SERVICE-INFO

Az 532 0433 10 számú vezetőgörgő formaváltozása

Cikkszám: 532 0433 10

532 0433 10 számú vezetőgörgő, eddigi kivitel (A) és az új kivitel (B)

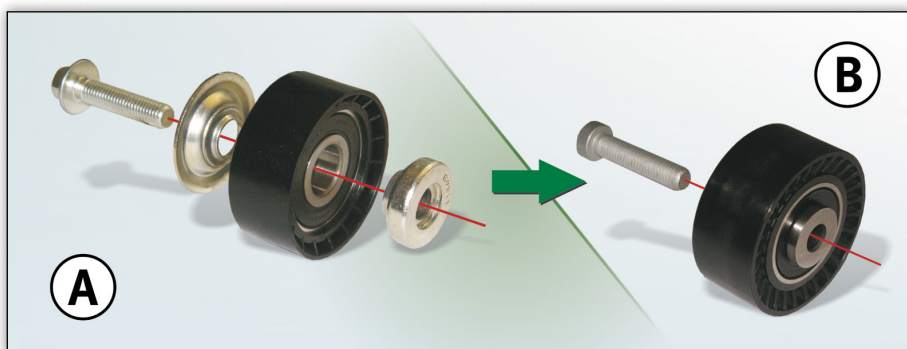
Termékeink állandó továbbfejlesztése keretében módosítottuk az 532 0433 10 cikkszámú vezetőgörgő alakját.

Az új kivetelnél elmarad a korábban mellé csomagolt takarótárcsa és a közdarab (1. ábra, A). Ezeket az elemeket az új változatnál már integrálták (1. ábra, B) és most a vezetőgörgő fix részei.

Az átmeneti időszakban mindkét típus felváltva előfordulhat. Mindkét változat megfelel a műszaki követelményeknek és azokat korlátlanul fel lehet használni.

Az A és a B (lásd ábra) alatti vezetőgörgőket csak a mindenkor mellékelten szállított csavarokkal szabad rögzíteni.

A görgő: M10x45, hatlapfejű peremes csavar

B görgő: M10x45, torx csavar
